**Avis délibéré de l'Autorité environnementale
sur l'aménagement du Grand site de France
« les Deux Caps Blanc-Nez, Gris-Nez » (62)**

n°Ae : 2021-144

Avis délibéré n° 2021-144 adopté lors de la séance du 10 mars 2022

Figure 2 – Carte d'origine du schéma d'accueil stratégique en 2011 (Source : documents transmis aux rapporteurs)

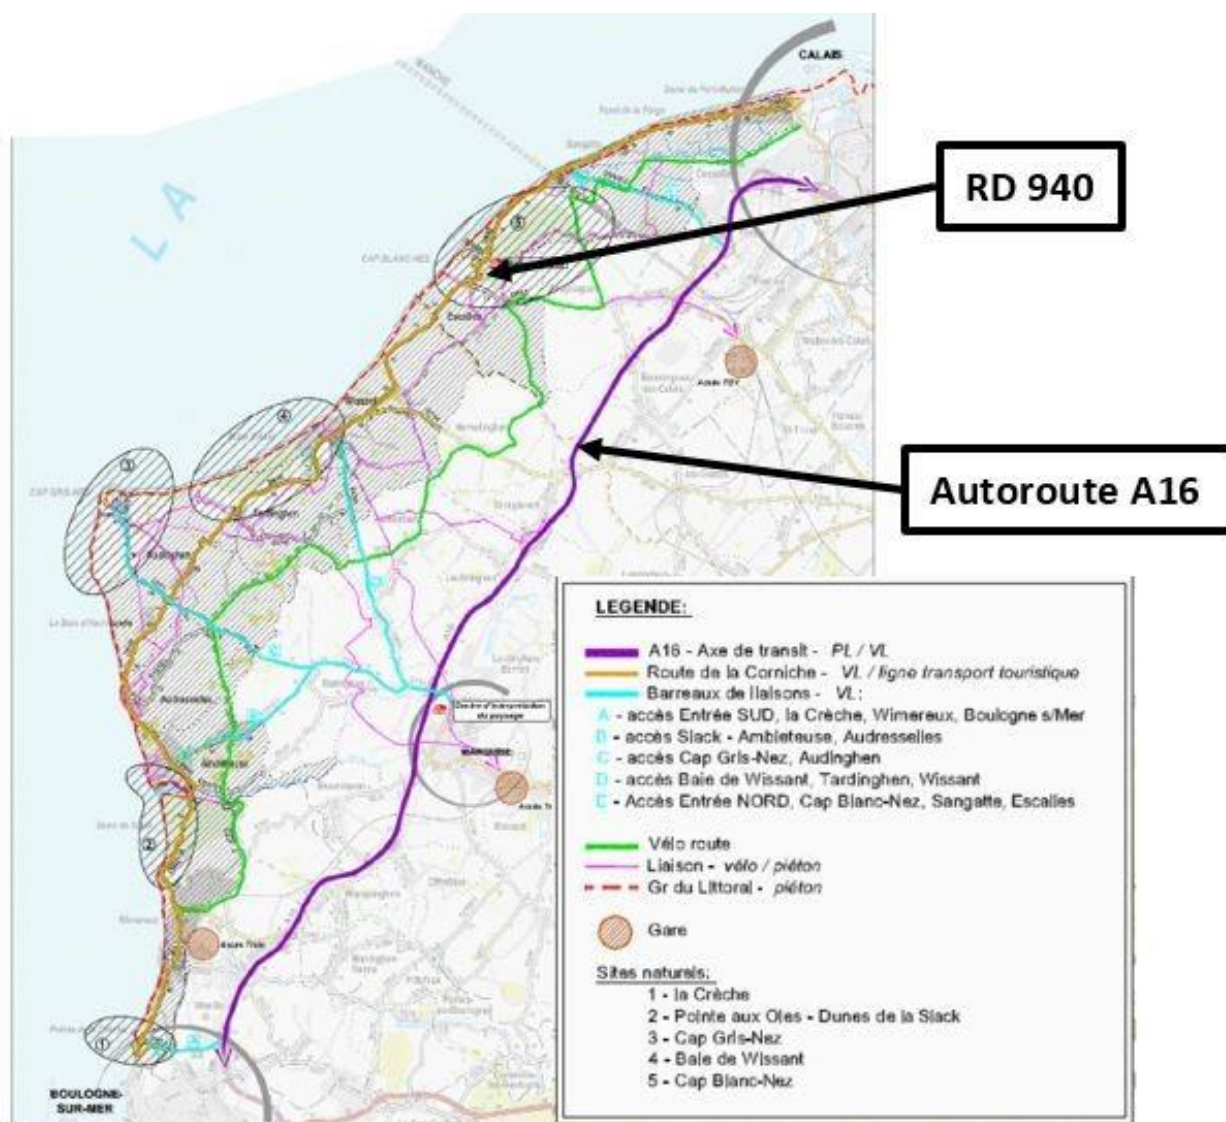
Par rapport à la carte annexée à une version de travail datée du 8 septembre 2011 du schéma d'accueil stratégique¹⁷, le dossier présenté a évolué significativement sur plusieurs aspects, par exemple s'agissant du tracé de la véloroute et du sentier du littoral (cf. figure 2).

Figure 5 – Transformation de la RD 940 (Source : dossier)

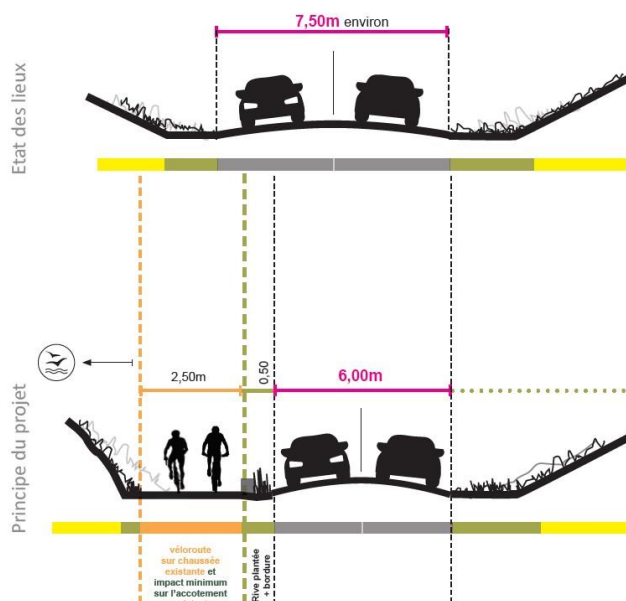
La réalisation des tronçons prévus pour la Vélomaritime sur l'emprise de la RD 940 s'accompagne d'une diminution de la largeur de la voie réservée aux automobiles, qui est aujourd'hui d'environ 7,50 m de large, pour la passer à 6 m et implanter côté littoral d'une voie verte²¹, espace partagé entre piétons et cyclistes dans les deux directions, d'une largeur de 2,50 m, en sable stabilisé drainant, séparée de la partie circulée par les automobiles par une bordure infranchissable.

L'objectif est à la fois de réaliser un itinéraire cyclable plus continu²² et de ralentir le flux automobile, indiqué comme « important ». Aucun objectif de réduction du flux automobile n'est explicité.
